Au Collège du Bourgmestre et Échevin·e·s de la ville de Bruxelles

Objet : Avis d'Avello et du Fietzersbond concernant l'enquête publique relative au tram 15 (04/PFD/1943670)

Bruxelles, le 3 juillet 2025

Gare du Nord – Tour Proximus – Rue des Charbonniers

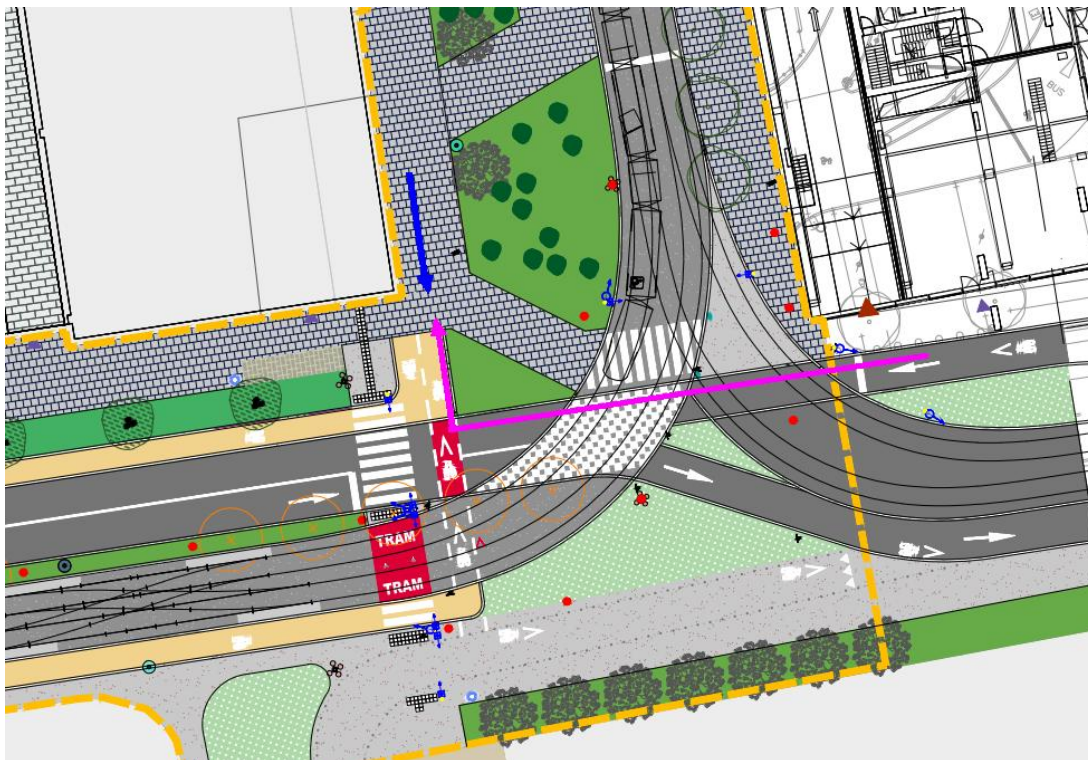
Il n'existe pas de jonction clairement établie et sûre pour les cyclistes entre le boulevard Bolivar (tracé Vélo PLUS) et la cyclostrade C3 (qui passe à l'heure actuelle sous la dalle le long de la gare du Nord en desservant le parking vélo sécurisé et le point vélo). L'implantation du terminus tram dans la rue des Charbonniers nous semble problématique et devrait être réexaminée, en veillant au respect du principe STOP.

- **Le long de la tour Proximus :**

Les cyclistes doivent circuler sur un trottoir cyclo-piéton (zone de rencontre), ce qui n'est pas une bonne option pour une telle liaison. Rien n'est prévu pour permettre au cycliste qui se dirige vers la place du Nord de se réinsérer en voirie au niveau de la rue des Charbonniers (flèche bleue). Dans le sens inverse, le cycliste doit rejoindre la zone à angle droit (flèche rose). Le trottoir partagé, au coin du bâtiment Proximus, est très étroit et permettra difficilement la circulation des piétons et des

cyclistes (dans différentes directions).

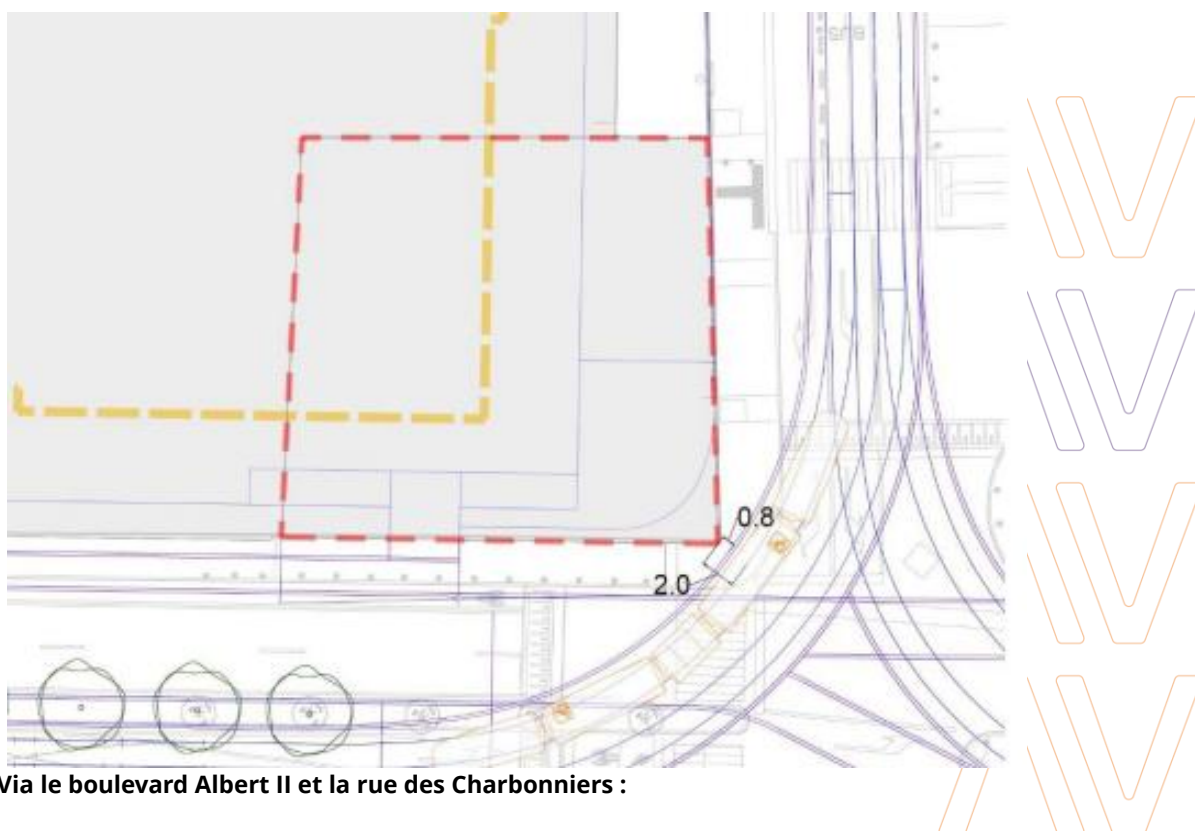
Les plans de coupe et le plan de signalisation semblent en outre indiquer que le trottoir entre l'arrêt gare du Nord et la tour Proximus n'est pas accessible aux cyclistes.

Ce projet est en outre dépendant de la réalisation du projet Proximus. Dans son implantation actuelle, le passage libre entre le coin du bâtiment et le tram n'est que de 80 centimètres, ce qui rend impraticable le passage le long de la tour Proximus, que ce soit pour les cyclistes ou pour les piétons. Cette situation est tout à fait inacceptable, en l'absence d'autre cheminement praticable.

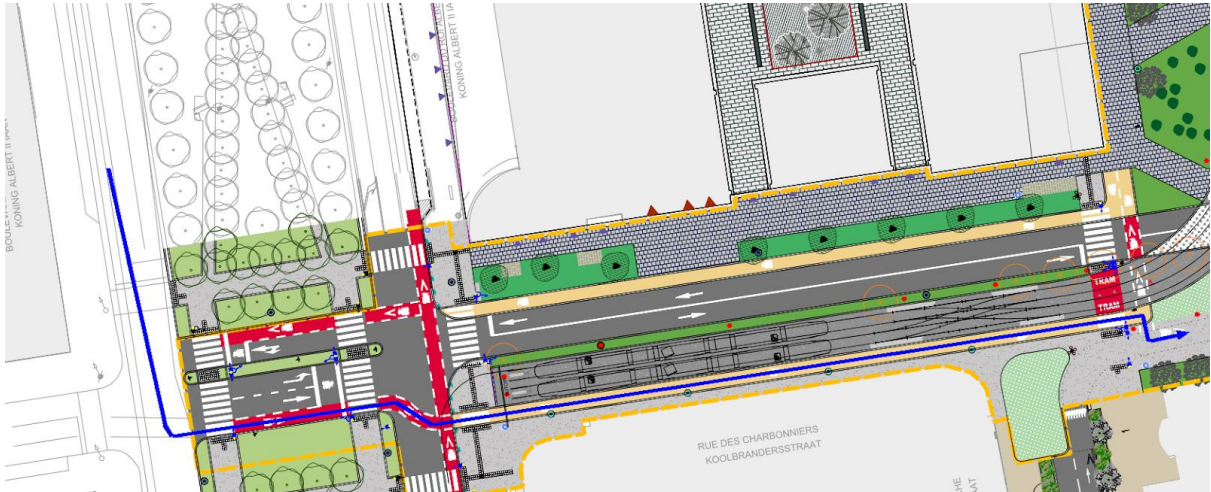
- Via le boulevard Albert II et la rue des Charbonniers :

La zone du projet se limite uniquement à une partie du carrefour avec le boulevard Albert II. Or le cycliste qui souhaite rejoindre la rue des Charbonniers à partir d'Albert II doit quitter la piste cyclable marquée en amont du carrefour et traverser deux bandes de circulation automobile pour rejoindre la piste cyclable marquée de la berme centrale. C'est un mouvement complexe et insécurisant qui n'est pas du tout adapté à une liaison cyclable structurante. La piste cyclable dans la rue des Charbonniers se trouve au même niveau que le trottoir étroit, ce qui n'est pas non plus une configuration idéale.

Nous n'avons pas trouvé d'information quant à l'aménagement du terminus dans la rue des Charbonniers dans la configuration de la tour Proximus actuelle, et sur son impact pour les cyclistes.

Carrefour Bolivar/Albert II

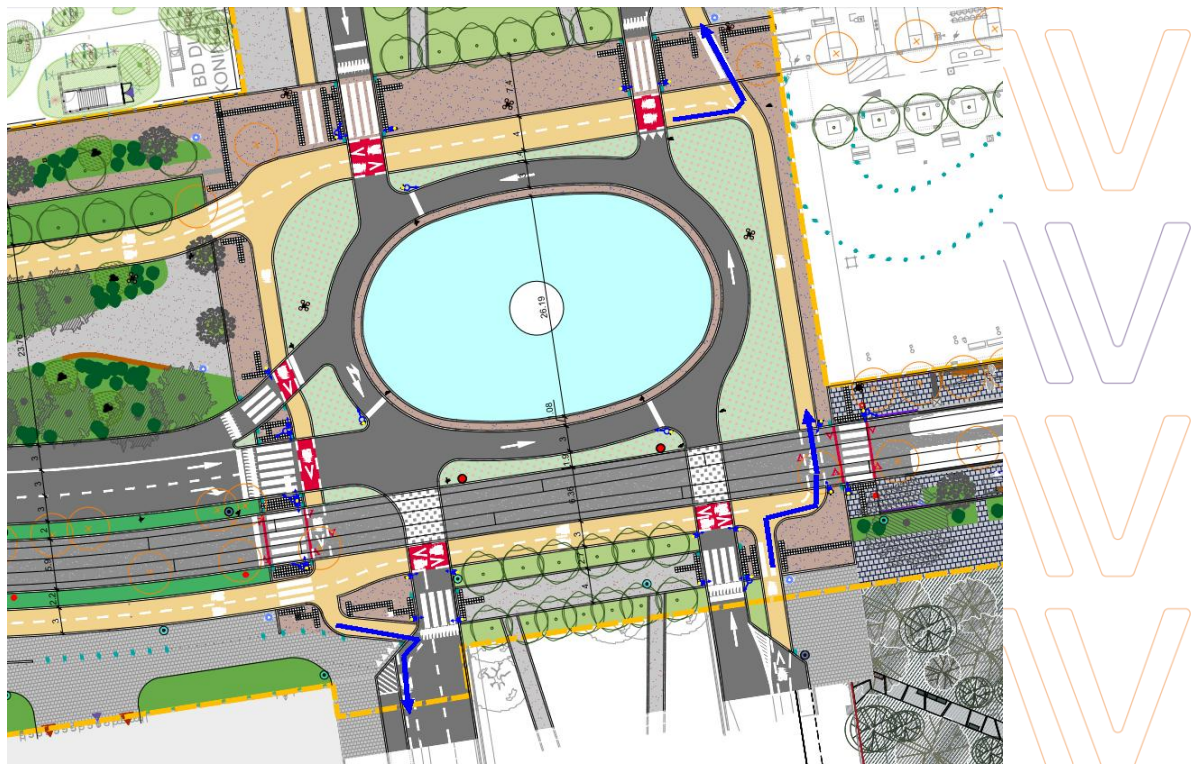
Les jonctions entre les deux tracés Vélo PLUS sont unidirectionnelles et risquent d'être utilisées en pratique à contresens, car elles relient deux pistes bidirectionnelles. Les angles de giration sont régulièrement inadaptés pour les cyclistes (flèches bleues). Aucun raccord ne semble prévu avec l'esplanade devant la gare du nord. Au sud du projet, un élément de séparation entre le site propre du tram et la piste cyclable serait souhaitable.

De nombreux détails du projet sont à revoir : marquage de passage piéton manquant, marquage axial de la piste cyclable mal réalisé, traversées de la magistrale piétonne pas suffisamment claires...

Carrefour Bolivar/quai de Willebroek

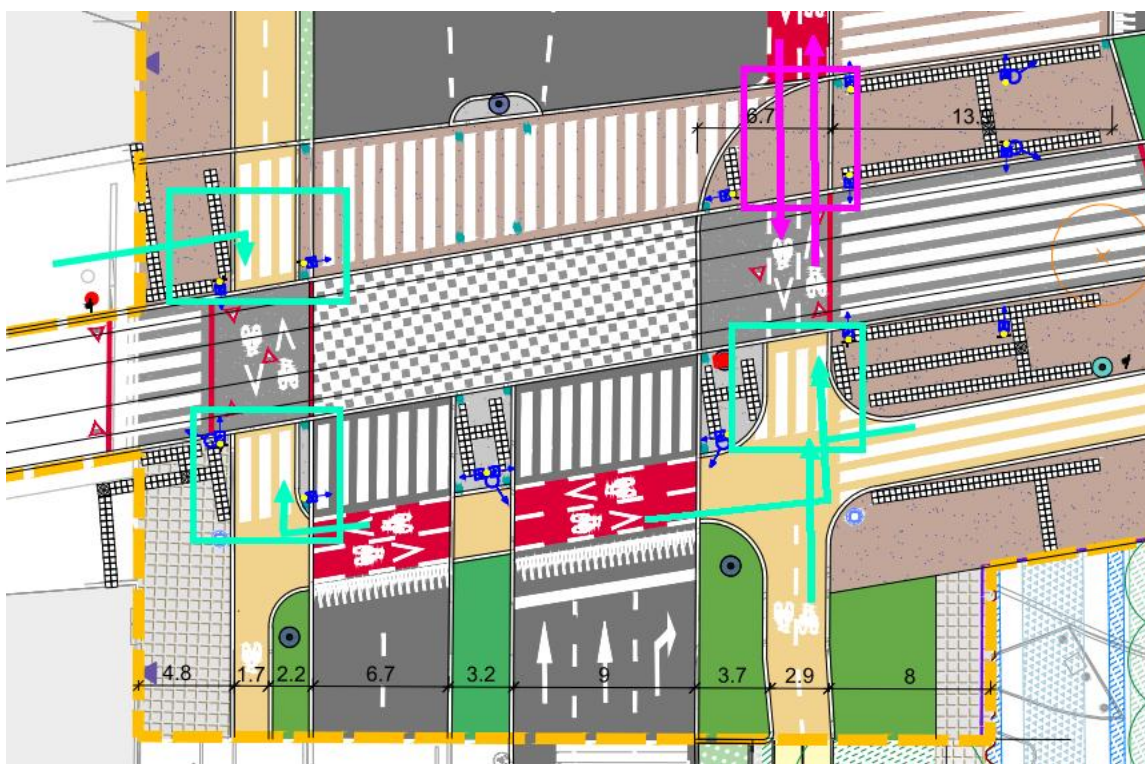
Le carrefour connecte des pistes majoritairement bidirectionnelles, nous apprécions donc que l'ensemble des traversées cyclistes soient également bidirectionnelles, ce qui permet au cycliste de gérer plus efficacement ses traversées.

Cependant, il n'existe pas de zone d'attente pour les cyclistes à l'arrêt au feu (flèches turquoise) : ceux qui changent de direction seront contraints d'attendre sur les passages piétons ou dans le cheminement cyclable. Sans modification, l'aménagement prévu va donc engendrer de nombreux conflits entre cyclistes, et entre cyclistes et piétons. Il est donc nécessaire de **revoir la configuration du carrefour afin d'aménager des zones d'attente au feu non conflictuelles, et de marquer systématiquement une ligne d'arrêt en amont des feux, afin d'indiquer aux cyclistes où s'arrêter pour ne pas gêner les mouvements des autres usagers** (cette remarque s'applique plus généralement à l'ensemble du projet).

La zone indiquée en rose est également problématique : les piétons y seront à l'arrêt dans l'attente de traverser le quai de Willebroek, au même moment où les cyclistes qui traversent Bolivar auront le feu vert.

Nous remarquons également que la magistrale piétonne traverse la piste cyclable sur une longueur importante (+ de 15 mètres d'un côté et plus de 20 mètres de l'autre). En cas de flux piéton important, et en l'absence de régulation par feux, le passage des cyclistes pourrait s'avérer compliqué sur une telle distance.

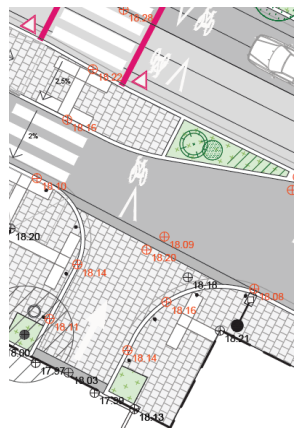
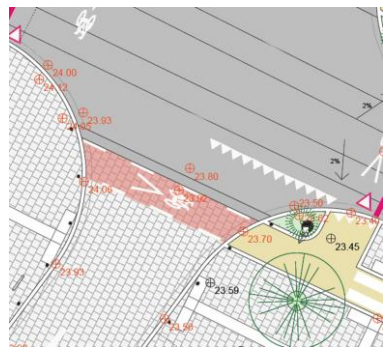
Croisement avec la rue Vandenboogaerde et la rue Bouvier	Constat : Choix d'un trottoir traversant. Cependant, la traversée n'est pas de plain-pied. En raison d'un dispositif peu clair, les automobilistes risquent d'entrer en conflit avec les piétons (et avec les cyclistes à l'intersection avec la rue Vandenboogaerde). Solution : La traversée à niveau devrait être plus claire.	
Croisement avec la rue Vandenboogarde	Constat : Les dents de requin se trouvent après la traversée cyclable. Même si la traversée est prioritaire, il existe un risque que les automobilistes y soient à l'arrêt. Solution : placer les dents de requin avant la traversée cyclable tout en veillant à ce que les automobilistes aient une vue dégagée pour observer le trafic qui arrive sans gêner les modes actifs.	
Croisement avec la rue de Ribaucourt	Constat : Il s'agit d'un carrefour très fréquenté où des mesures de sécurité supplémentaires pour les cyclistes sont les bienvenues. Solution : prévoir des îlots de refuge supplémentaires pour les cyclistes.

Garantir une priorité maximale aux cyclistes

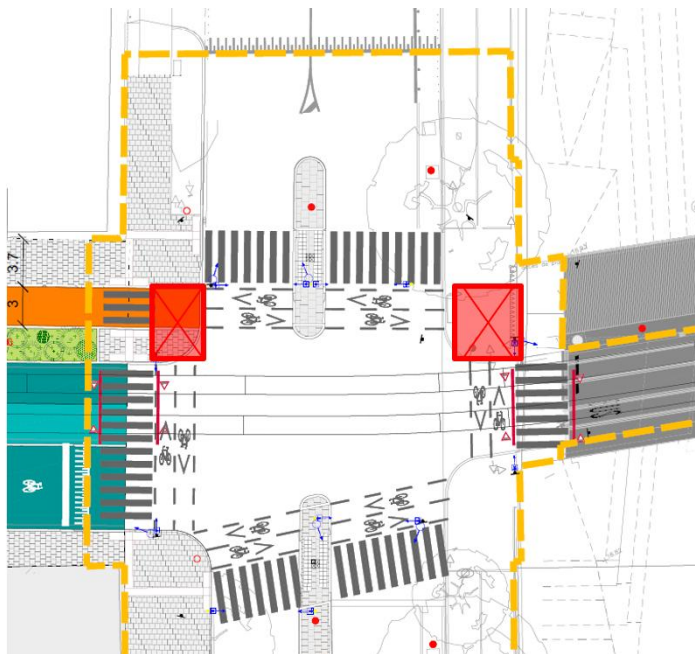
Les cyclistes venant de l'intersection avec la rue Vandenboogaerde et allant vers celle avec la rue de Ribaucourt feront une transition vers un aménagement en mixité avec les automobilistes. Actuellement, l'aménagement prévoit que les cyclistes n'ont pas la priorité. Le Fietsersbond et Avello plaident pour que la priorité soit accordée aux cyclistes. Les automobilistes devraient avoir suffisamment d'espace pour accorder cette priorité sans gêner le tram.

Boulevard Belgica (station de métro)

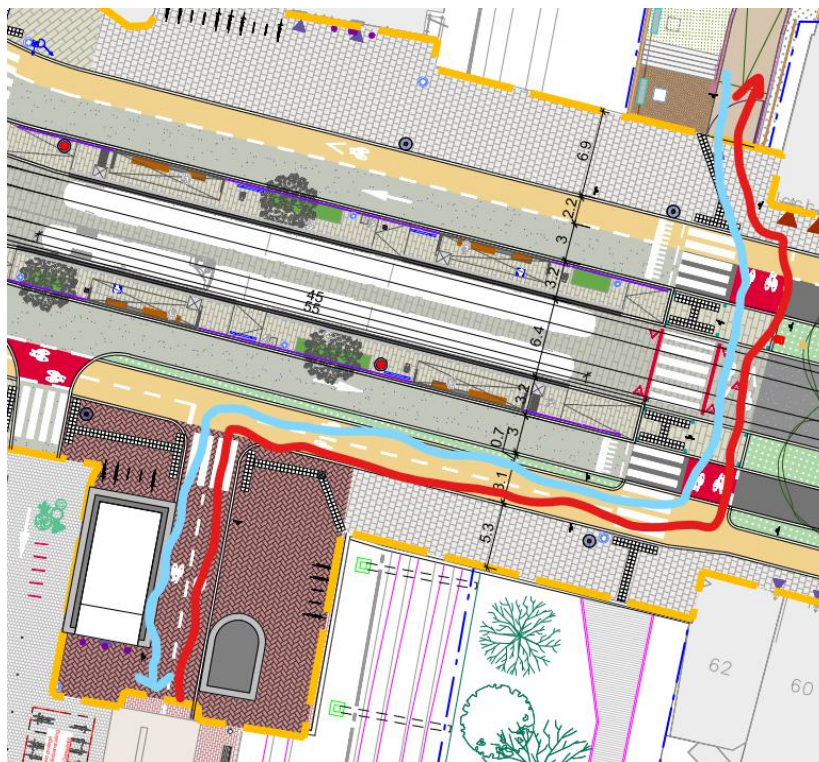
La piste cyclable marquée sur le Boulevard Belgica (en allant de l'intersection avec l'Avenue Jean Dubrucq vers l'Avenue Charles Woeste) est, sur les plans, indiquée par un marquage unique côté chaussée. Afin qu'elle soit valide, il faut impérativement ajouter un marquage des deux côtés de la piste. De plus, nous craignons le stationnement sauvage sur celle-ci, surtout devant l'entrée de la station de métro. Nous suggérons d'étudier la possibilité de rajouter une ligne « Sauwens » entre la piste cyclable marquée et la chaussée. En effet, une ligne blanche continue permet, dans certaines configurations, de réduire les risques d'arrêts minutes.

De l'autre côté du Boulevard Belgica, au niveau de la sortie du métro « arc-en-ciel », **nous déplorons l'utilisation du même revêtement pour les piétons et pour les cyclistes venant de la rue J.-B. Serkeyn, alors que ces derniers circulent sur une cyclostrade.** Nous plaçons pour le placement de bollards anti-intrusions parallèlement à la cyclostrade et pour le maintien du tracé cyclable ocre jusqu'à la jonction avec le Boulevard Belgica.

Intersection rue de la Lys

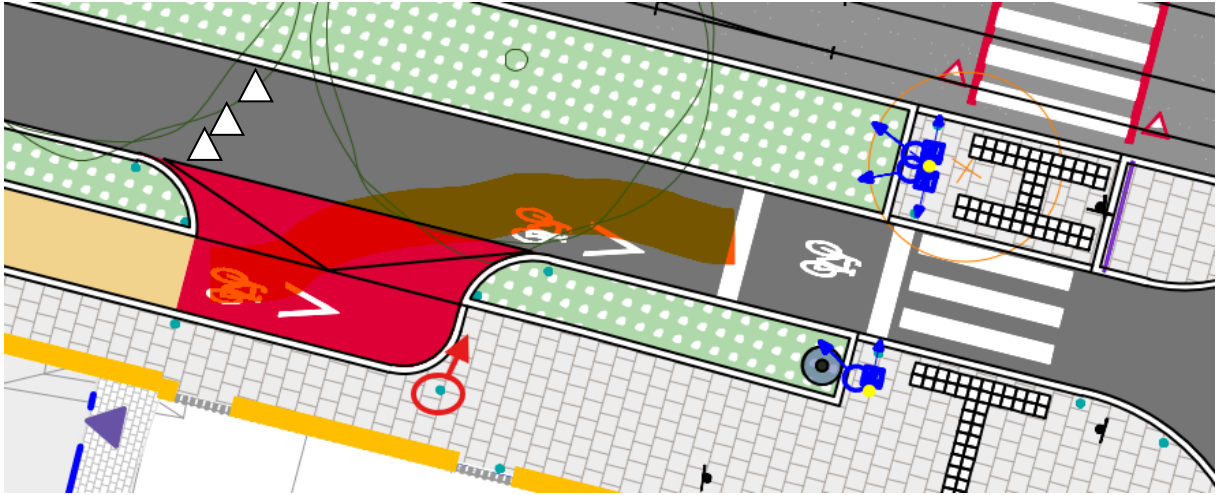
Concernant la piste cyclable séparée partant du rond-point Belgica vers l'Avenue Jean Dubrucq, la situation projetée propose une insertion en chaussée au niveau de la rue de la Lys. Cette insertion sert aussi de passage pour les automobilistes qui veulent rejoindre la rue de la Lys ou la pompe à essence située sur le coin avec l'Avenue Jean Dubrucq. Ces mouvements inversés des cyclistes et automobilistes sur ce même passage sera très dangereux et risque d'entraîner des accidents. **Nous proposons de faire un accompagnement de la piste cyclable sur la chaussée, à l'aide de marquage et de coloration, jusqu'au sas vélo. Il faudrait aussi ajouter une cession de priorité (dent de requin) avant cet accompagnement en chaussée, afin de marquer que les cyclistes ont la priorité.** Pour terminer, il faudrait déplacer le potelet qui se trouve à la fin du marquage rouge, pour le mettre de sorte à ce que les cyclistes évitent de continuer sur le trottoir.
